改善箇所説明図

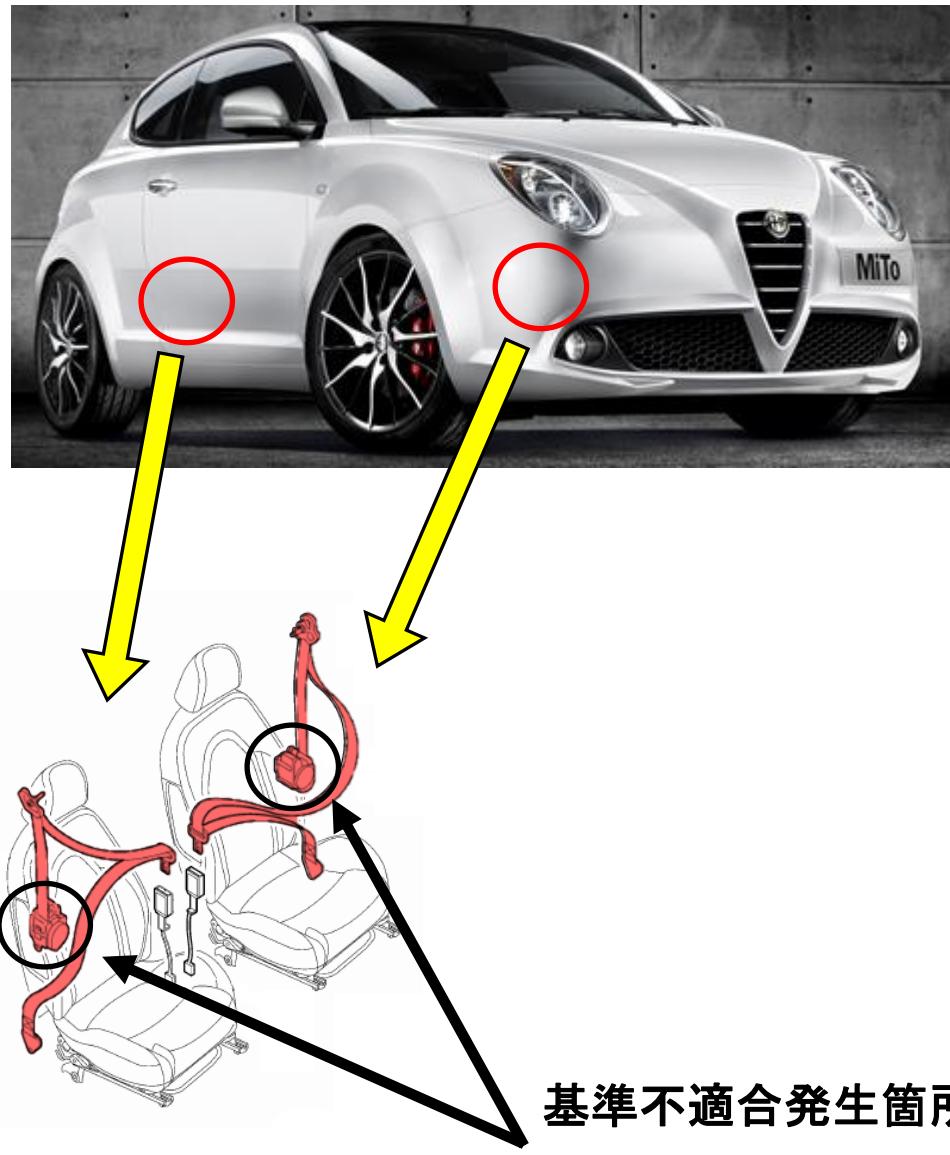
フロントシートベルトにおいて、シートベルトプリテンショナーの製造が不適切なため、ガス発生装置が正しく組み付けられていないものがある。そのため、衝突時にプリテンショナーが作動した際、ガス発生装置の容器が内張りを破って車室内に飛び出し、最悪の場合、乗員が負傷するおそれがある。

全車両、運転者席及び助手席のシートベルトを良品と交換する。
なお、外 2577 未実施車両においては、運転者席側のみ交換する。

識別：助手席側ドアストライカーハーフ固定ボルト頭部に黄色ペイントを塗布する。
